工程指示 / 要求簡箋(E.I.)

工程指示編號：EI / 5813 / 23

工程名稱：將軍澳日出康城

工程項目：趟門 地盤用收口鋁槽 包裝方法

3 TYPICAL MULLION DETAIL D14 SLIDING DOOR OUTSIDE

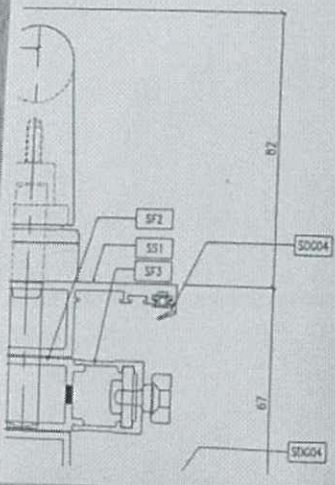
趟門收口問題

此條外收口 橫子來貨
 已有90%以上彎曲?
 原因: 不知是管包裝上車壓彎
 還是加工擡彎出來時
 出現彎曲了

B 版本: 按積哥指示，收口鋁槽對口吸住包成一扎，避免出貨時壓彎。

② 解決方案

A- 包裝時將2支撐
 對口吸住包埋1套套扎埋1大扎帶
 防止壓彎

B- 或將槽厚度改為
 圓3mm
